Modulo per la presentazione delle osservazioni per i piani/programmi/progetti sottoposti a procedimenti di valutazione ambientale di competenza statale

ID: Codice procedura (ID_VIP/ID_MATTM): 12691

“Progetto di un impianto eolico denominato "Pitigliano" ubicato nei comuni di Pitigliano (GR) e Sorano (GR) costituito da 20 (venti) aerogeneratori di potenza nominale 7,0 MW per un totale di 140,0 MW con relative opere connesse ed infrastrutture indispensabili”

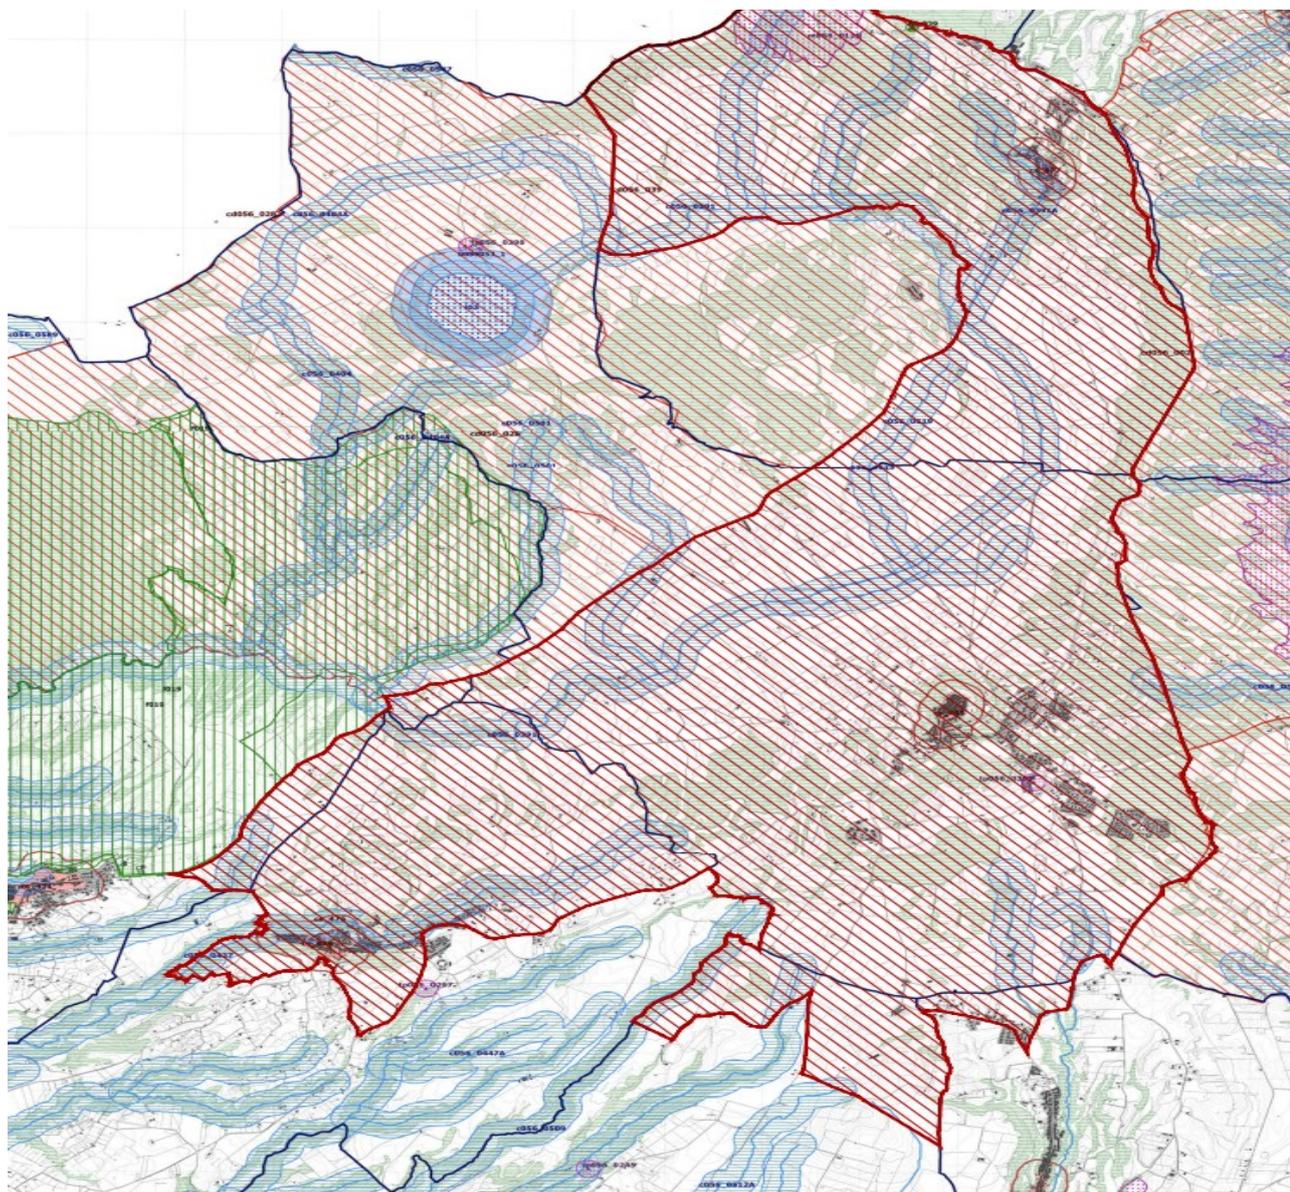
Come è illustrato nell'immagine si ribadisce che l'impianto industriale *Pitigliano* ricade completamente all'interno delle fasce di rispetto dei due vincoli di notevole

interesse pubblico e lambisce quelle di un terzo vincolo e quindi come affermato dal Consiglio di Stato nelle sentenze citate, l'impianto è insediato in area non idonea ai sensi dell'art. 20 comma 8 lettera c quater del D.Lgs. n. 199/2021 e ss.mm.ii al contrario di quanto sostiene la proponente.

Immagine 3. Cumulo di una parte di impianti eolici, fotovoltaici e geotermici industriali in progettazione ed esistenti intorno all'eolico industriale Pitigliano.

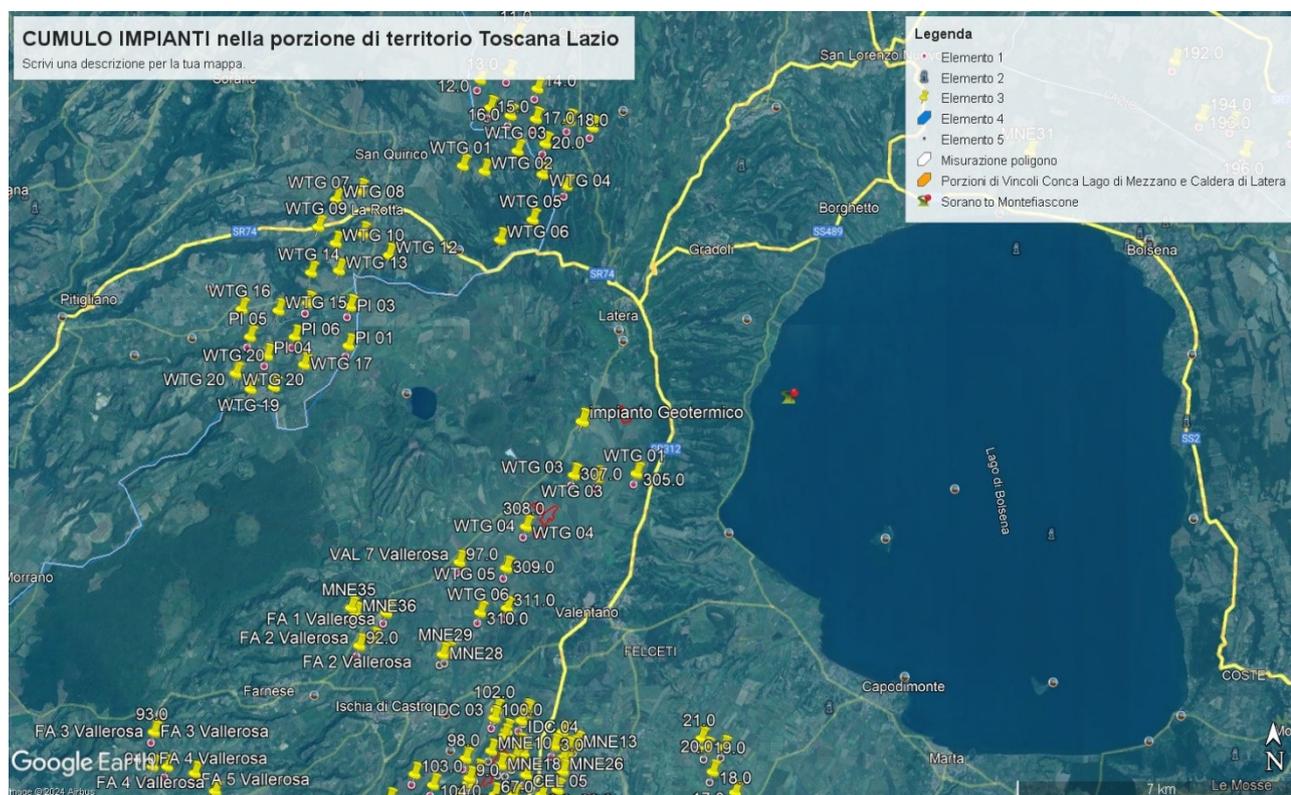
“degli **elementi caratterizzanti e qualificanti il paesaggio**, effettuata alle **diverse scale di studio (vasta, intermedia e di dettaglio...**”. Le analisi debbono non solo definire l’area di visibilità dell’impianto eolico industriale, **ma anche il modo in cui l’impianto viene percepito all’interno del bacino visivo**. Le analisi visive debbono inoltre tenere in opportuna considerazione **gli effetti cumulativi derivanti dalla compresenza di più impianti**”. Nella Relazione Paesaggistica e nello Studio di Impatto Ambientale prodotte dalla proponente come già evidenziato è stato ignorato il vincolo paesaggistico di notevole interesse pubblico ex articolo 136 del Codice dei Beni Culturali “*Ambito paesaggistico, geologico e geomorfologico dell’Orlo della Caldera di Latera ...*” Non vengono nemmeno citati gli impianti eolici in progetto al MASE, il *Rempillo* (6 aerogeneratori) e un altro in verifica amministrativa di 14 aerogeneratori e 72,6 MW. Ad oggi nei territori di Pitigliano, Sorano e in quello limitrofo potenzialmente potrebbero essere insediati 40 aerogeneratori alti 200 metri e larghi 170. Ma la Proponente si guarda bene dal citare gli altri impianti che creerebbero il cumulo e quindi maggiore impatto. Infatti, sul territorio della *Città del Tufo* (Sorano e Pitigliano) impatterebbero anche l’impianto eolico *Montarzo* di Onano con 13 aerogeneratori dalle dimensioni ricordate, l’altro eolico industriale nel territorio di Valentano con sette aerogeneratori (stesse dimensioni), gli impianti di Farnese con un minieolico di 3 Torri alte 60 metri già installate in località *Poggio del Crognolo* e l’impianto eolico industriale *Vallerosa* (7 aerogeneratori alti 200 metri e larghi 158 metri) in procedura VIA presso la Regione Lazio. Inoltre, altri impianti del minieolico già presenti a Valentano, Cellere e Piansano e due progetti eolici industriali con le stesse dimensioni (200 m x 170 m) nel Comune di Ischia di Castro. La valutazione del cumulo non prende in considerazione neanche gli impianti industriali di fotovoltaico e agrivoltaico in progetto a Farnese, Valentano, Ischia di Castro, Cellere e neppure l’impianto geotermico in procedura VIA al MASE, progettato nella *Caldera di Latera*. Quindi è stata effettuata una valutazione del potenziale impatto cumulativo non veritiera a dispetto di quanto affermato dalla

Proponente che sostiene di aver preso in considerazione uno spazio di 10 km intorno al suo impianto per gli impatti che si creerebbero.

ALLEGATO 3 VINCOLI PAESAGGISTICI ex ART. 136 del CBC Pitigliano e Sorano

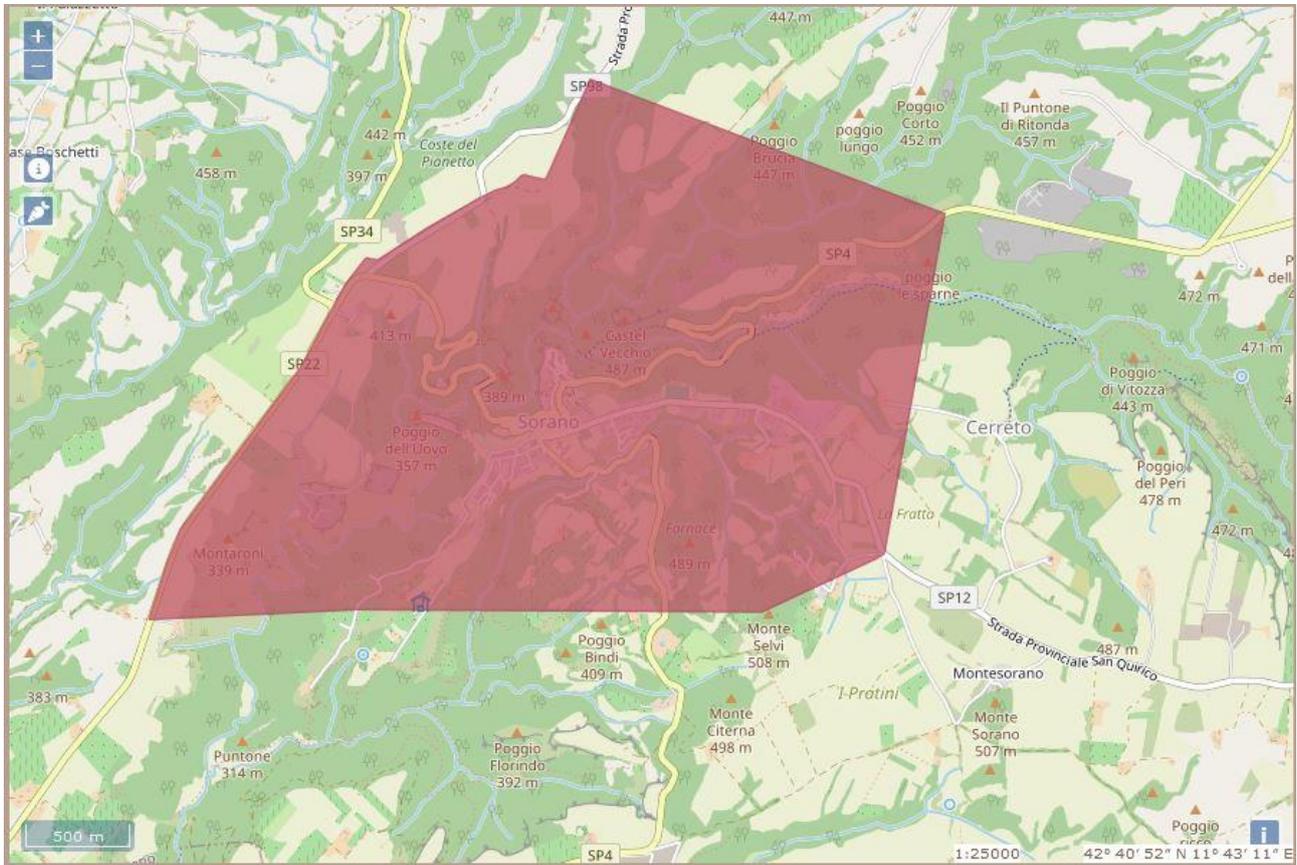
per il Comune di Pitigliano Codice Vincolo **90484** “Zona del Centro Storico di Pitigliano ed area circostante caratterizzata da memorie storiche e da monumenti insigni”, l’unico aerogeneratore interno alla fascia di rispetto di 3Km è il n.WTG.16 ml.2.900,00;

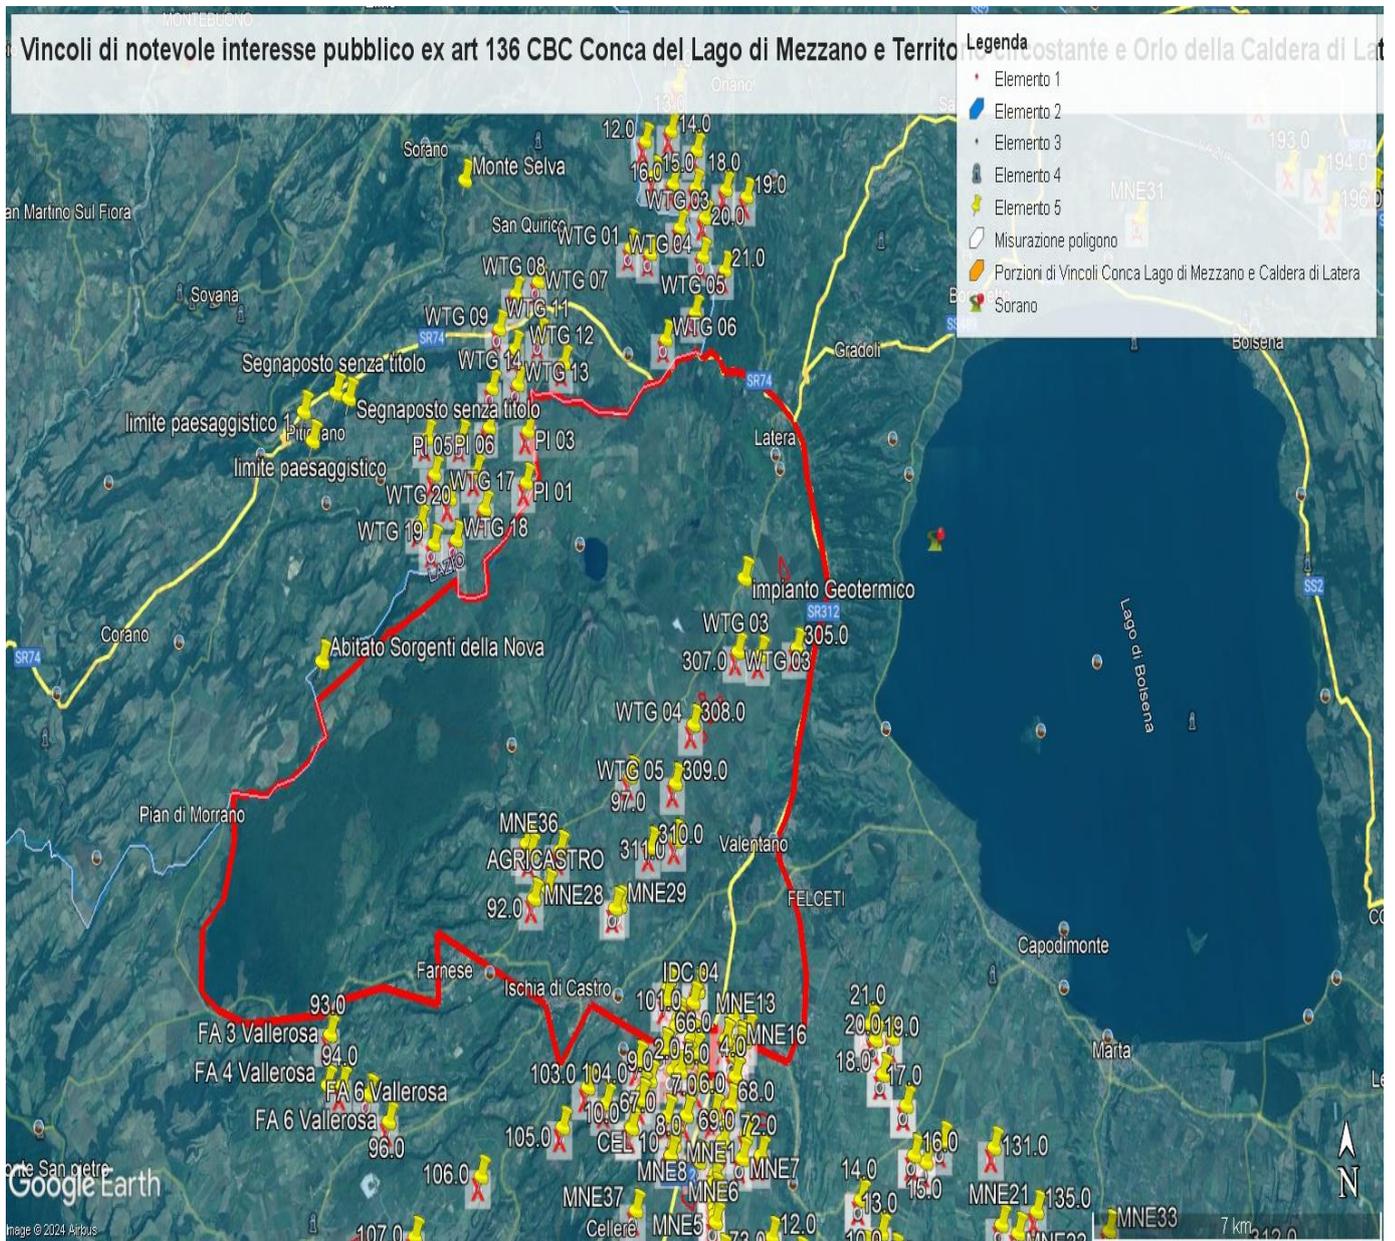
IMMAGINE 1. Confini esterni in rosso dei due vincoli laziali (uniti) della Conca del Lago di Mezzano e territorio circostante (Selva del Lamone) e Orlo della Caldera di Latera ... entrambi di notevole interesse pubblico nelle cui fasce di rispetto di tre chilometri ricadrebbero con distanze diverse gli aerogeneratori dell'impianto eolico industriale " Pitigliano". Si evidenzia anche il cumulo con altri impianti FER (segnaposto gialli) nel Lazio e Toscana (Eolico Rempillo P01, P02 ecc).

IMMAGINE n 2. Mappa eolici elaborata dall'Associazione Amici della Terra. La mappa evidenzia il cumulo degli impianti tra Lazio e Toscana.

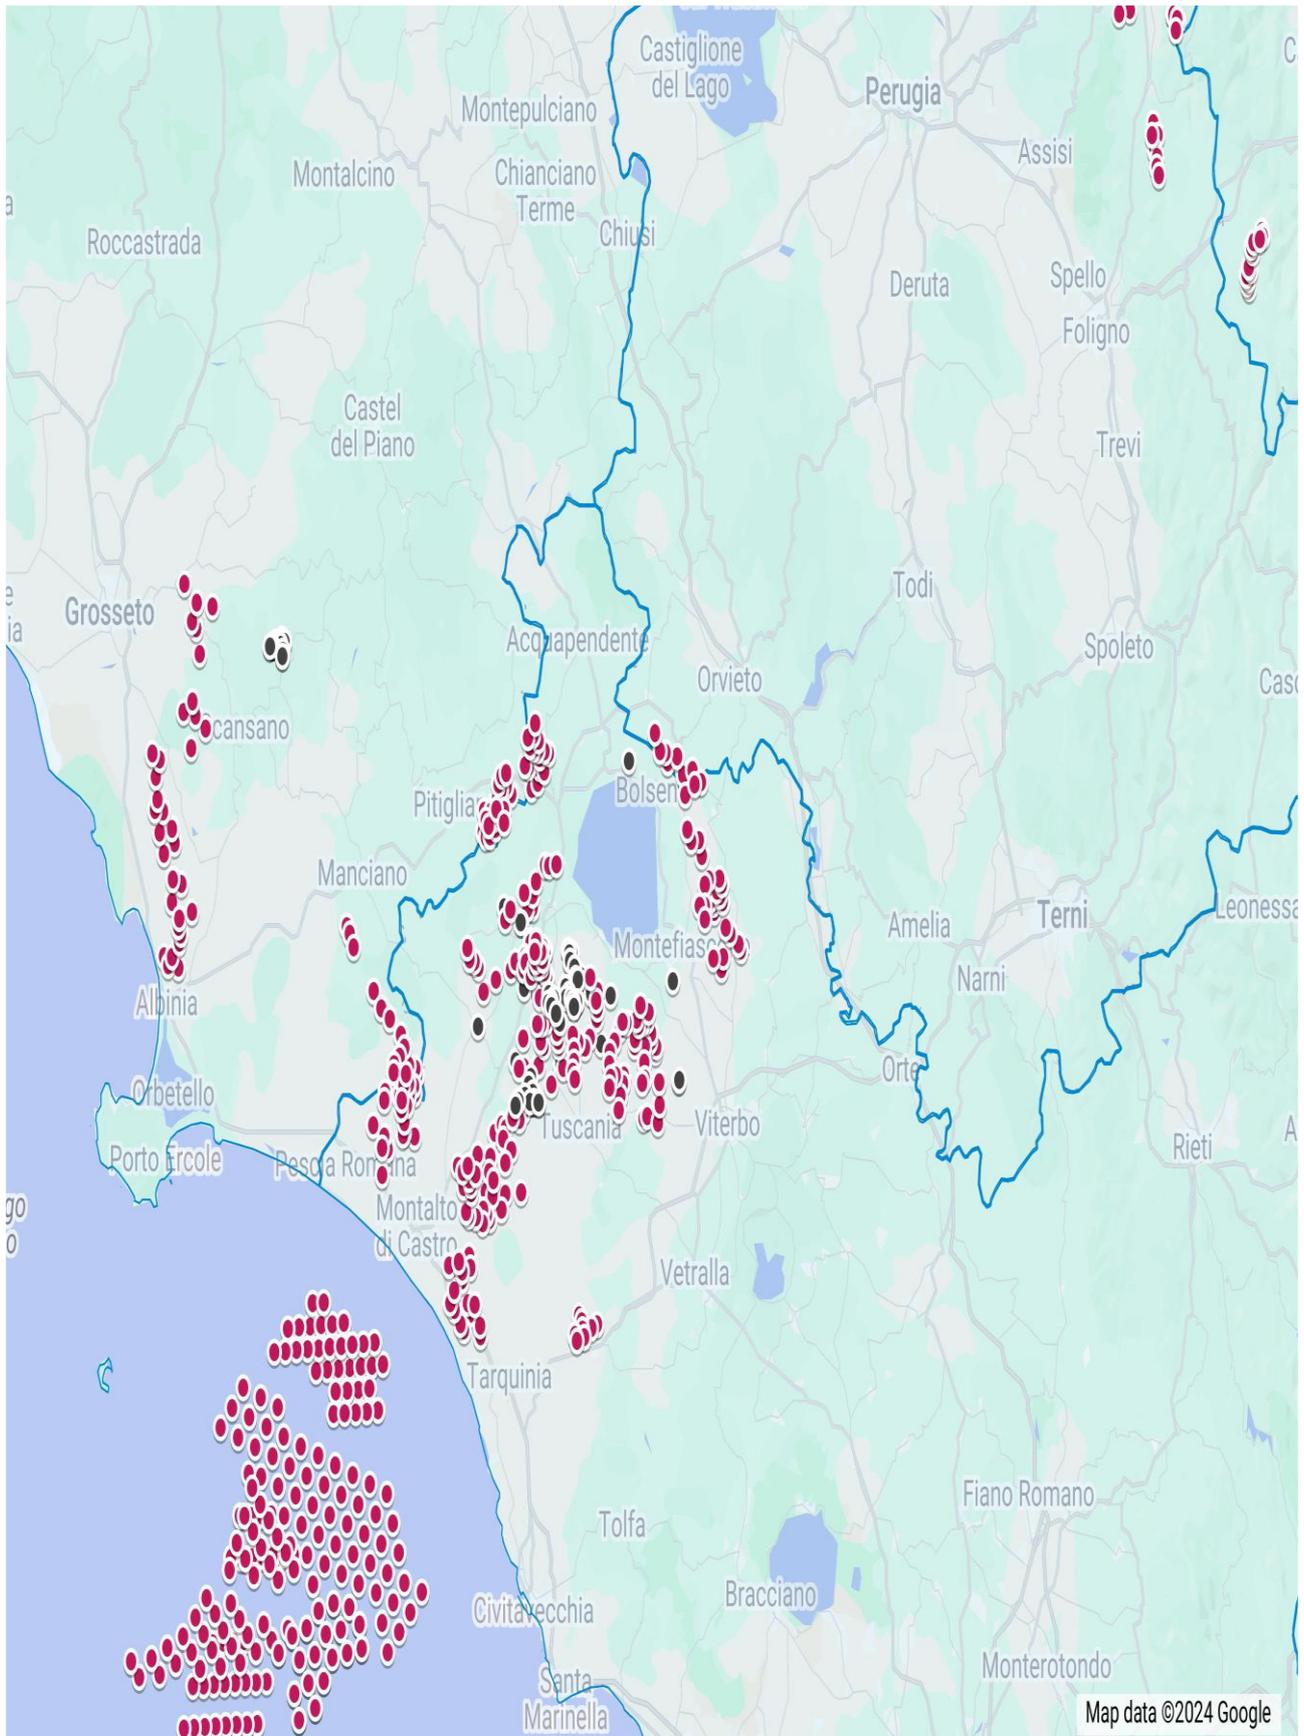
Riguardo al cumulo degli impianti FER, le mappe prodotte dalla proponente riguardano, come già evidenziato, soltanto una parte molto piccola degli impianti FER dell’area intermedia e vasta e in particolare di quelli eolici che contribuiscono a creare un notevole cumulo e la saturazione del territorio tosco laziale. Riguardo al cumulo dei soli impianti eolici si riporta la mappa dell’intervisibilità degli impianti eolici elaborata dall’associazione nazionale *Amici della Terra*.

IMMAGINE n. 4 Mappa della intervisibilità degli impianti eolici elaborata dall'Associazione nazionale Amici della Terra. La mappa non è aggiornata comunque rende molo bene dell'enorme impatto visivo creato dal cumulo degli impianti.

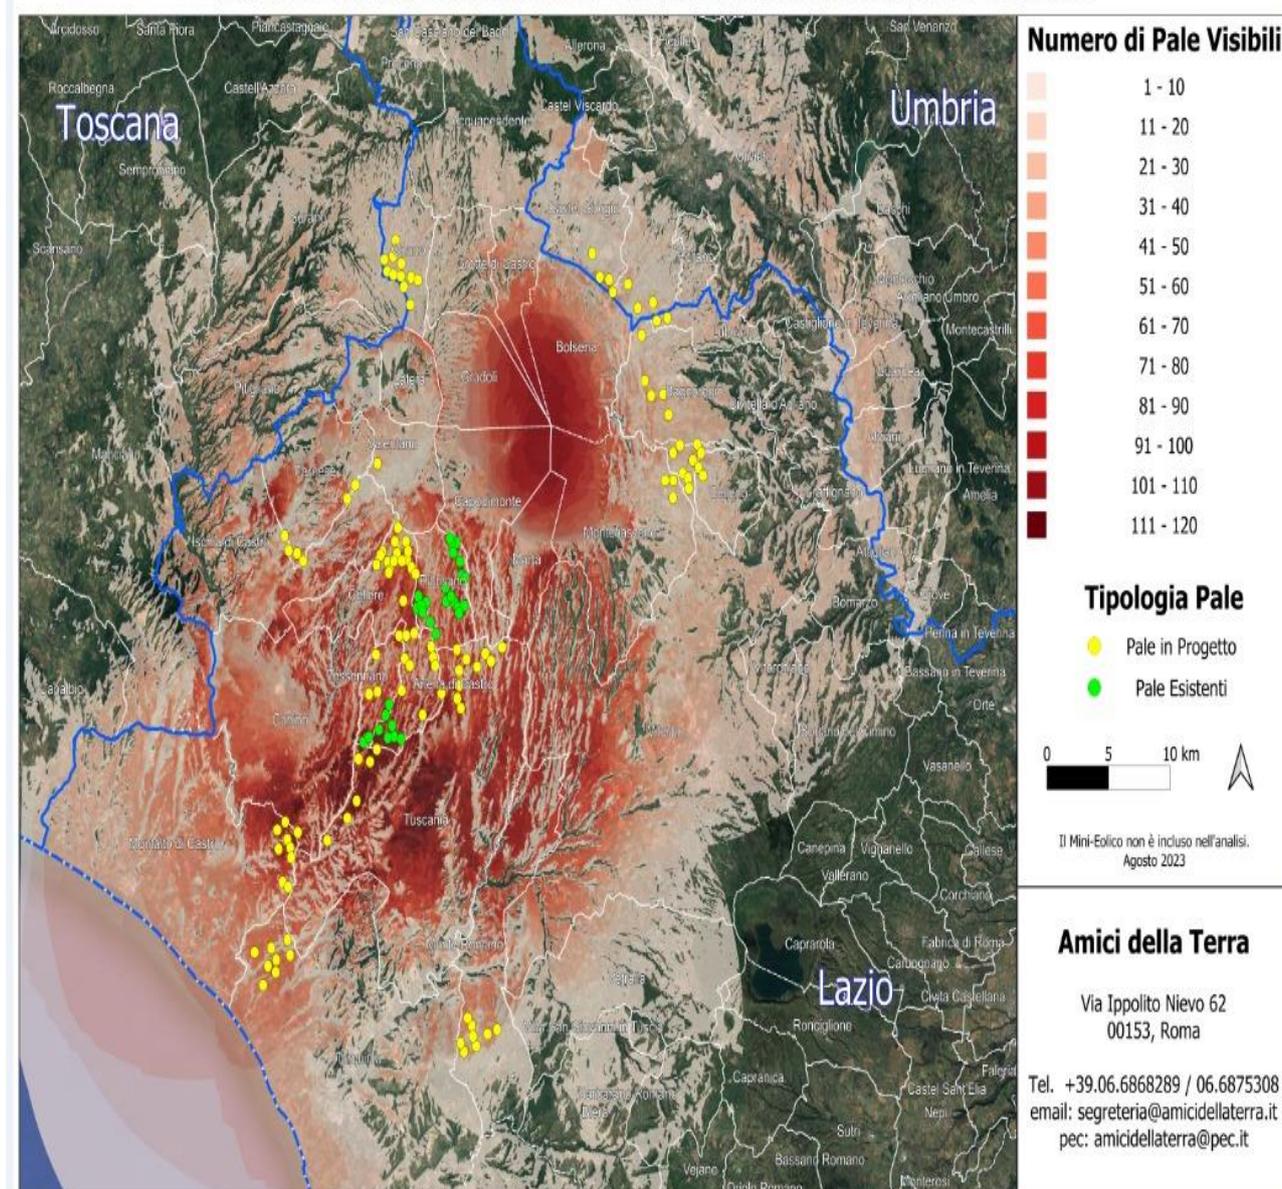
Se agli impianti eolici rappresentati qui sopra, che non comprendono né l'impianto eolico *Pitigliano* né le altre 14 pale del progetto eolico in verifica amministrativa sempre nel territorio di Pitigliano, si aggiungono le migliaia di ettari (7000 finora) di territorio occupato dagli impianti fotovoltaici e agrivoltaici e dalle altre tipologie **appare chiaro il numero spropositato degli impianti FER nella Toscana meridionale e nella Tuscia.**
